改善箇所説明図

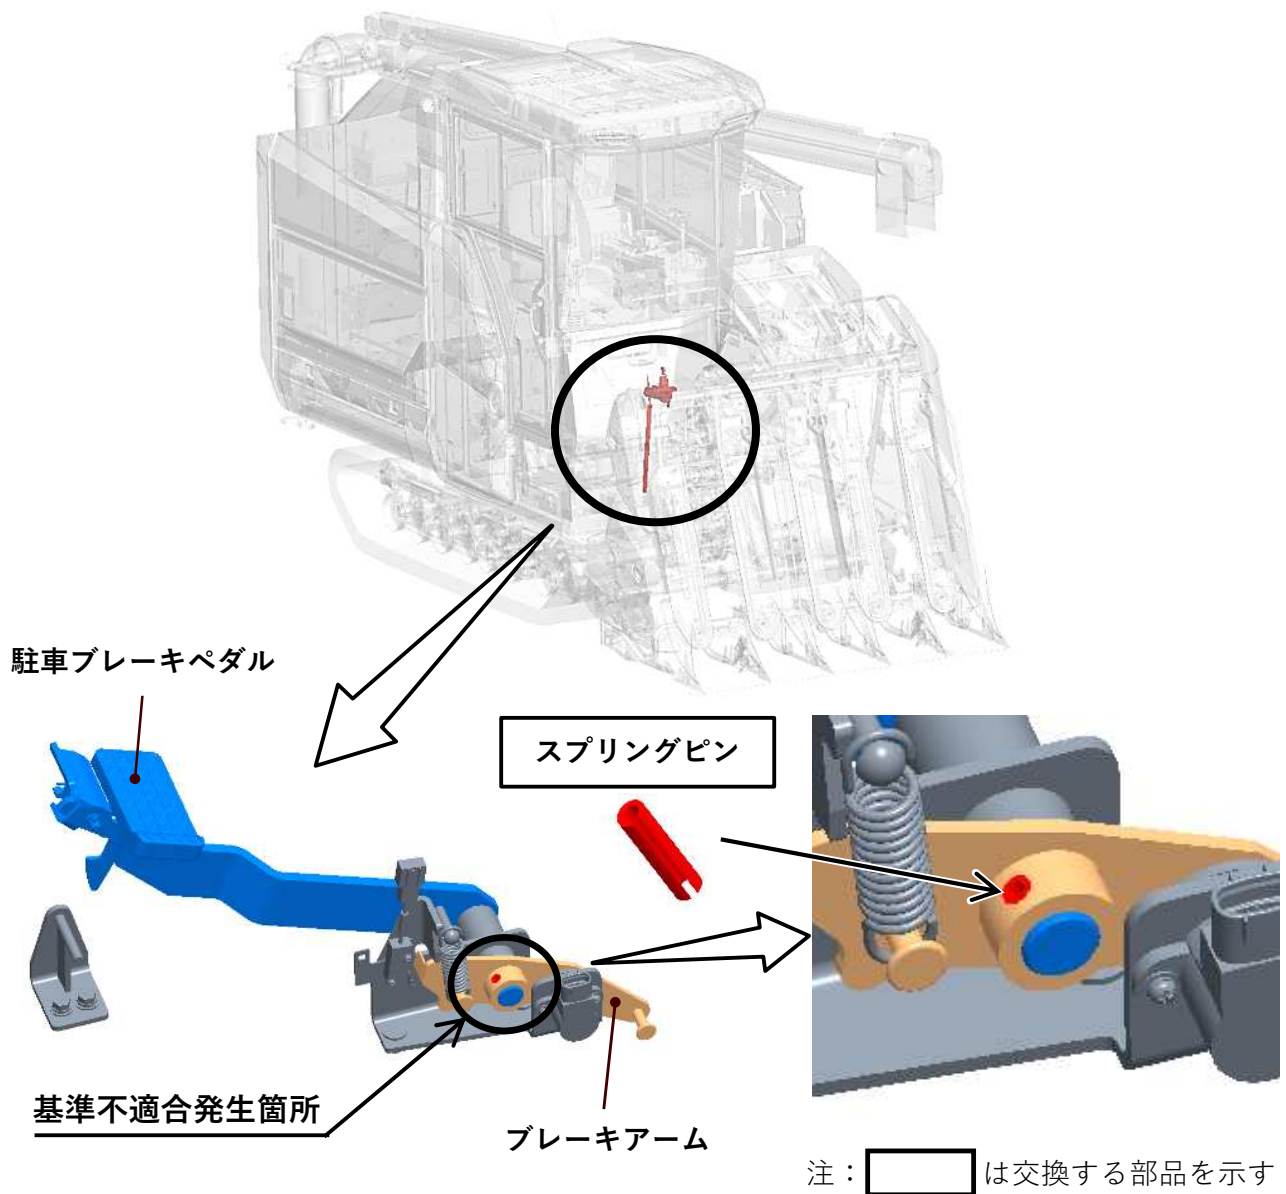
刈取脱穀作業車の制動装置において、製造工程が不適切なため、駐車ブレーキペダルとブレーキアームを連結するスプリングピンが抜け出すことがある。そのため、そのままの状態で使用を続けると、当該スプリングピンが完全に抜け駐車ブレーキが作動しなくなるおそれがある。

全車両、正規のスプリングピンに交換する。

識別：改善実施済車には、型式銘板の近傍にリコール届出番号の入ったステッカーを貼付する。
